Gabarito: 2 capacitores de 100 nF no slot Mega Drive (placa 16_bits v1.0)

Gerado por tools/revisao/gabarito_v10_capacitores.py a partir de boards/16_bits/hardware-v1.0 (coordenadas conferidas no dumper-v1.0-jlcpcb.zip).

Escala 6:1, vista de baixo. Os pinos marcados são os da fileira A (a mais perto do meio da placa).
Visto de cima, o par 1 fica no extremo ESQUERDO do slot (onde está o "A1" do silk) e o par 2 no extremo direito.

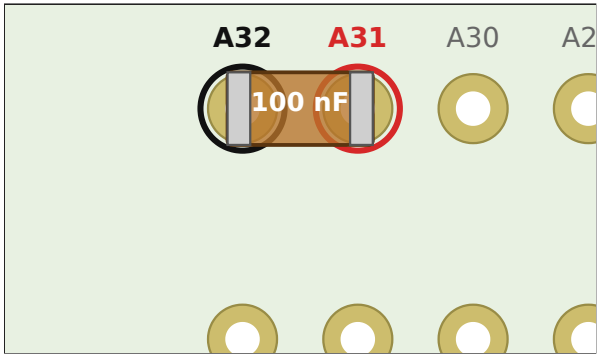
Par 1: A1 (GND) + A2 (5V)

Par 2: A31 (5V) + A32 (GND)

O que isto compensa: na v1.0 o C3 fica a 10,7 mm do A2 e a 83 mm do A31; na v1.2 o C5 fica a 8,4 mm do A31 e o C6 a 5,5 mm do A2. Não é defeito medido: é reforço de desacoplamento (HW-MD-5). Compare o CRC32 de 3 leituras do mesmo cartucho antes e depois; se já saem iguais, pode deixar sem.

1. Capacitor cerâmico de 100 nF: SMD 1206 ou 0805, ou radial com as pernas cortadas curtas e dobradas.
2. Deite-o entre os dois pinos vizinhos, pelo lado das soldas (o de baixo).
3. Solde cada ponta na solda do pino do slot (ou no anel de cobre dele).
4. Cerâmico não tem polaridade: vale qualquer sentido.
5. Sem alimentar a placa, multímetro em continuidade: A2 e A31 apitam com o 5V dos headers do Mega; A1 e A32 com o GND. Entre A1 e A2 NÃO pode apitar (seria curto). Idem entre A31 e A32.
6. Corte as sobras rentes: sob o shield ficam o Mega e os headers.
